品番	TKJ33U3	品名	台付シングル13 (台所)	(JIS)	1 / 3
----	---------	----	---------------	-------	-------

金具補修品互換性情報 製品の前期型品・後期型品を識別し、それぞれに対応した補修品を選定してください。 2-A1-0012

件名	カートリッジ押えの補修品選定注意情報			
対象製品	TKG33UX TKJ33C3 TKG39JX	TKG33UKX TKJ33C3Z TKJ33U3BL	TKG33UYX TKJ33U3	TKG33UYKX TKJ33U3Z

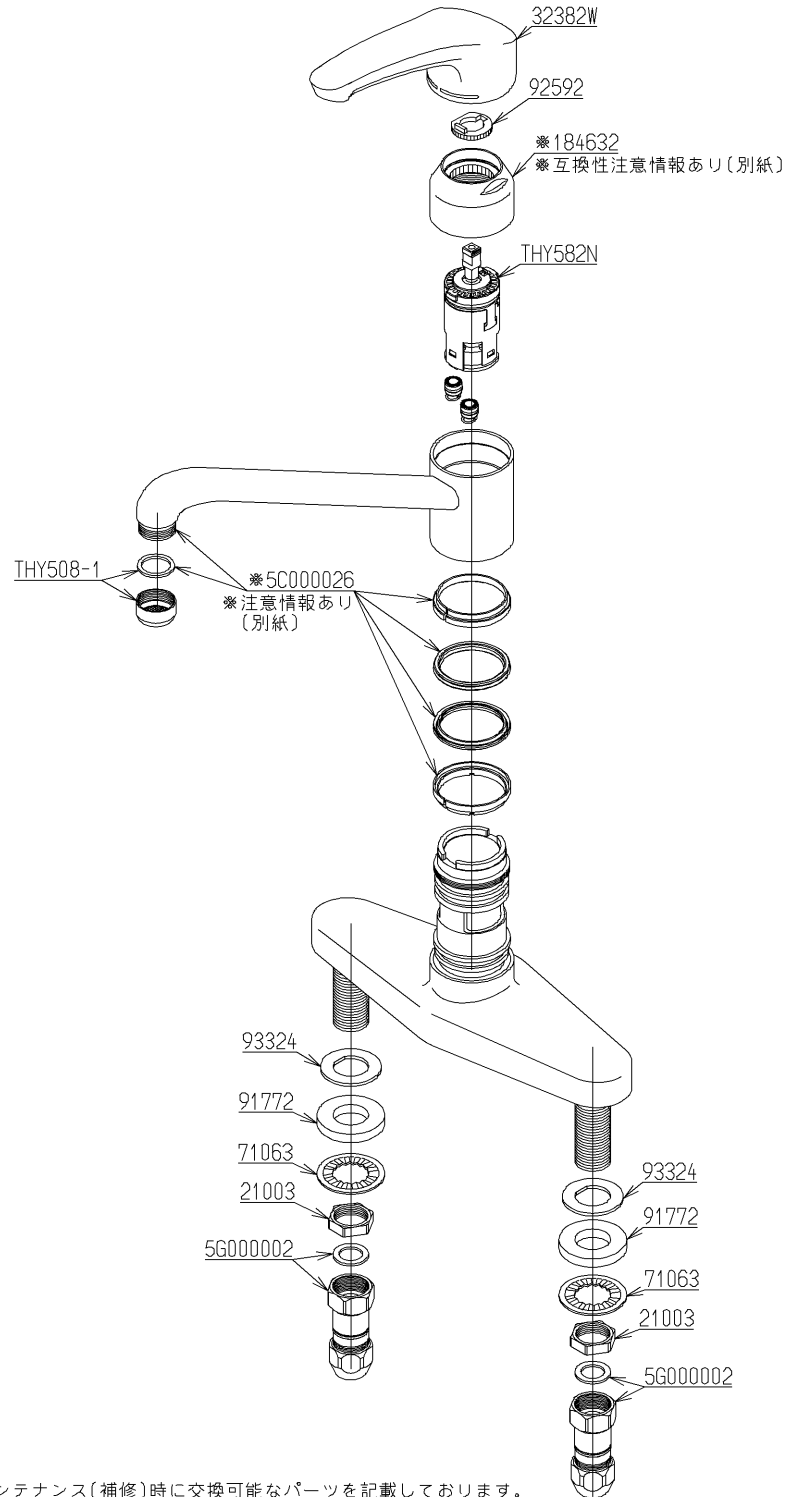
前期型品	切替時期 2005年11月頃	後期型品
<p>水栓本体【樹脂製】</p>		<p>水栓本体【金属製】</p>

前期型品	後期型品
<p>カートリッジ押え</p> <p>①部品 不要</p>	<p>カートリッジ押え</p> <p>①部品 92620</p>

注意：UパッキンをXパッキンに変更しています。
補修の際は2個同時交換して下さい。

TH93A74Z2 (Xパッキン2個入り)
